Arvamuste ja kooskõlastuste koondtabel

nr	Õigusakt, dokument või muu viide	Tekstis kasutatav lühend
1	Majandus- ja taristuministri 5.08.2015. a määrus nr 106 „Tee projekteerimise normid“ lisa „Maanteede projekteerimisnormid“.	Projekteerimisnormid
2	Eesti standard EVS 843:2016 „Linnatänavad“	Linnatänavate standard
3	Harju maakonnaplaneeringu teemaplaneering "Põhimaantee nr 4 (E67) Tallinn-Pärnu-Ikla (Via Baltica) trassi asukoha täpsustamine km 12,0- 44,0". Teemaplaneering on kehtestatud Harju maavanema 14.11.2014. a korraldusega nr 2133 ja integreeritud kehtivasse Harju maakonnaplaneeringusse.	Teemaplaneering
4	Euroopa Parlamendi ja Nõukogu 11.12.2013. a määrus (EL) 1315/2013 üleeuroopalise transpordivõrgu arendamist käsitlevate liidu suuniste kohta	TEN-T määrus
5	Põhimaantee nr 9 Ääsmäe – Haapsalu – Rohuküla ja Ääsmäe ühendustee nr 3535 ristmikule kavandatav ringristmik	RR1
6	Ääsmäe ühendustee nr 3535 ja kõrvalmaantee nr 11247 Ääsmäe – Hageri ristmikule kavandatav ringristmik	RR2

Joonis 8. Ühe sisenemisharu läbilaskvus üherajalise ringristmiku korral, diameetriga 25m- 55m, [Federal Highway Administration, 2000, p. 87]

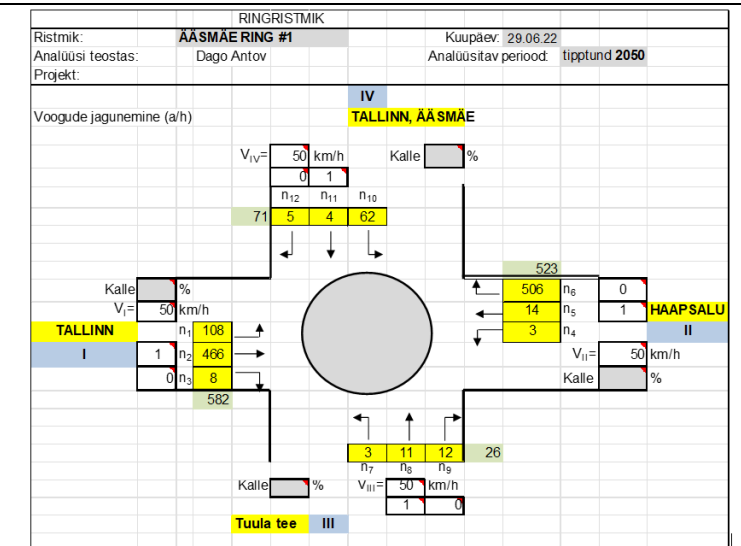
<p>6 - konkureerivad variandid: a) ringristmik (väikese saarega); b) eritasandiline ristmik;</p> <p>7 - konkureerivad variandid: a) etapiviisiline realiseerimine (I etapp - ringristmik; II etapp - eritasandiline ristmik); b) eritasandiline ristmik;</p> <p>8 - eritasandiline ristmik.</p> <p>RR1 puhul on liiklusuuringu kohaselt kahe suurema suuna 2050. a perspektiivsed liiklussagedused 6888 a/ööp ja 5232 a/ööp. Tabelis paigutub see alasse 6, ehk konkureerivad variandid on ringristmik ja eritasandiline ristmik.</p> <p>RR2 puhul on liiklusuuringu kohaselt kahe suurema suuna 2050. a perspektiivsed liiklussagedused 6312 a/ööp ja 2090 a/ööp. Tabelis paigutub see alasse 4, ehk konkureerivad vaid erineva suurusega ringristmike variandid ning eritasandilist ristmikku kavandada ei saa.</p> <p>Eelnevast tulenevalt on valitud mõlema ristmiku tüübiks keskmise saarega (D=25:100 m) ringristmikud.</p> <p>3. Eelnevas punktis nr 2 on toodud põhjendused, miks on valitud ringristmikud.</p> <p>Muuhulgas analüüsi eskiiside koostamise käigus ka võimalust säilitada olemasolev liiklusskeem. See variant ei osutunud nelja variandi seast valituks, sest selle teekonnad olid pikimad ning ehituskulud kõige suuremad. Suured ehituskulud olemasoleva lahenduse säilitamise korral on tingitud vajadusest rajada 4 uut viadukti, samas kui valitud variandis on vaid 2 viadukti.</p> <p>Lisaks ei vasta olemasolev ringikujuline tee kaasaegsetele ringristmikele esitatud nõuetele. Kitsamas kohas (viaduktide all) on vahekaugus ca 200 m. Projekteerimismõõtmete kehtivas versioonis pole toodud täpseid nõudeid ringristmiku diameetrile peale eelmises punktis toodud viite. Projekteerimismõõtmete uustöötlustes (hetkel veel ei kehti) on kirjeldatud ringristmiku diameetriga vähemalt 40 m. Linnatänavate standard toob välja maksimumina kuni 60 m. Olemasoleva suure ringristmiku diameeter on 2-5 korda suurem, kui erinevates normdokumentides toodud soovituslik diameeter.</p> <p>4. Projektis arvestatakse teostatud liiklusuuringu tulemustega. Parvlaevadest tingitud tsükliline liiklus on olemas, kuid Ääsmäeni jõudes on see juba märgatavalt hajunud. Projekteerime ringide vahelise tee kiirusele 50 km/h, mis tagab võimaluse ohutult liiklusvooga liituda ning rajame jalakäijatele ohutussaartega teeületused.</p> <p>5. Punkti sisu ei puutu kokku kirjas viidatud 3. punktiga. Küsimus teeületuse ohutuses. Projekteeritud lahenduses on rakendatud piirkiirust 50 km/h. Kui Ääsmäe-Tallinn suunal on tegu kiireneva liiklusvooga, siis Tallinna-Haapsalu suunal aeglustava liiklusvooga. Eeldatav teed ületavate kergliiklejate arv antud kohas on väiksem kui Tallinna suunalisel rambil.</p>

Et veenduda on teostatud liiklusuuringu käigus läbilaskvuse arvutused 2050. a perspektiivis kavandavatele ringidele. Väljavõte uuringu arvutusest RR1 kohta:

Tööst selgus, et mõlema ringristmiku puhul on kõikide suundade teenindustase A ning läbilaskvusega probleeme pole.

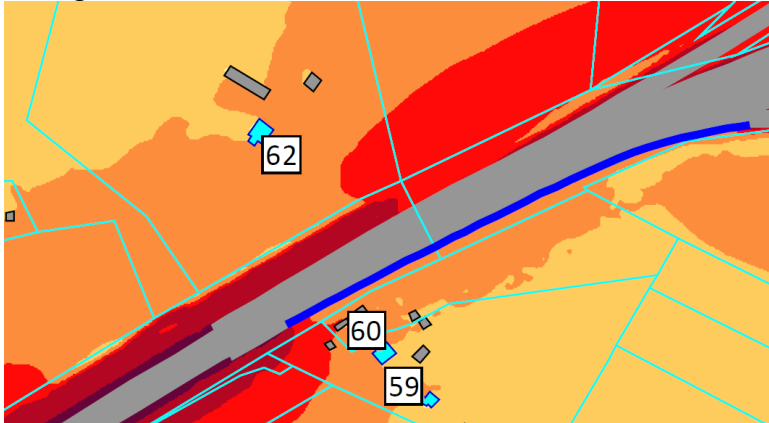
3	Hageri tee 2 72704:002:0241	<p>19.01.2023 nr 8-1/22-057/28796-2</p> <p>Käesoleva kirjaga edastame endapoolsed ettepanekud Tallinn–Pärnu–Ikla km 26,7-28,5 asuva Ääsmäe liiklussõlme projektile.</p> <p>I OSA (kõige olulisem)</p> <p>Seoses Pärnu poolt tuleva Ääsmäe mahasõidu rambi ümberehitusega palume kaaluda olemasoleva olukorra säilitamist ja aeglustusraja pikendamise planeerimist pigem maantee äärde enne mahapööret. Seal on ka juba kõik vajalik infra välja ehitatud - müratõkkeseinad jne.</p>	<p><u>Põhijendus:</u></p> <p>I osa.</p> <p>Hageri 2 kinnistul asuv eluhoone asub kinnistu ida poolses servas. Olemasolevas olukorras paikneb hoonest ca 35 m kaugusel põhimaantee ramp. Põhimaanteele on projekteeritud uus ramp, mis paikneb hoonest ca 113 m kaugusel ehk ca 3x kaugemal, kui täna olemasolev ramp.</p>
